dotyczy: postępowania o udzieleniu zamówienia prowadzonego w trybie przetargu nieograniczonego na **„Przebudowę I piętra budynku Szpitalnego Centrum Medycznego w Goleniowie Sp. z o.o., Oddział Szpitalny Zakładu Opiekuńczo – Leczniczego na terenie działki nr ewid. 212/1 w obrębie geodezyjnym nr 3 miasta Goleniów”**

Wyjaśnienie nr 2

zasilanie systemu oddymiania klatka schodowa pom. nr 0.32

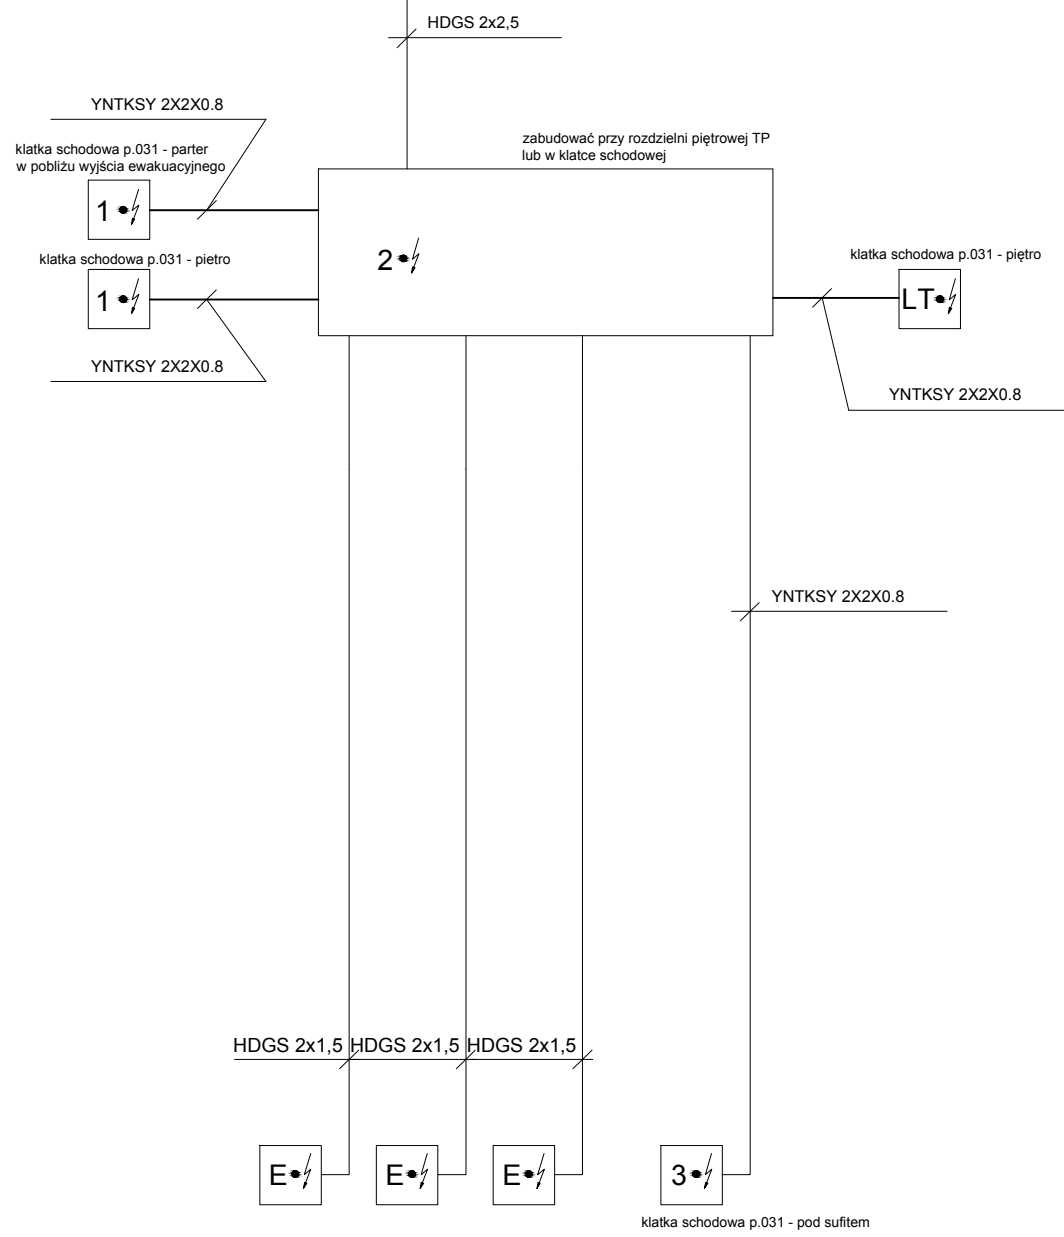
W opisie technicznym architektury /str 8/ nakazano montaż okien oddymiających na klatkach schodowych.

Prosimy o uzupełnienie SIWZ o projekt instalacji oddymiania /brak w branży elektrycznej/.

Odpowiedź: Rysunek w załączeniu.

1. Zasilanie klapy oddymiającej wraz z urządzeniami sterującymi realizowane będą z rozdzielni TP. Przewody układać pod tynk. Przejścia przez ściany oddzielenia pożarowego wykonać stosując przepusty hermetyczne o odpowiedniej klasie pożarowej EI.
2. Identyczne rozwiązanie zasilania klap oddymiających należy zastosować dla klatek schodowych pom. nr 0.31 i 0.32.
3. Schemat opracowany w oparciu o rozwiązania firmy Mercor, dopuszcza się rozwiązania analogiczne innych producentów.
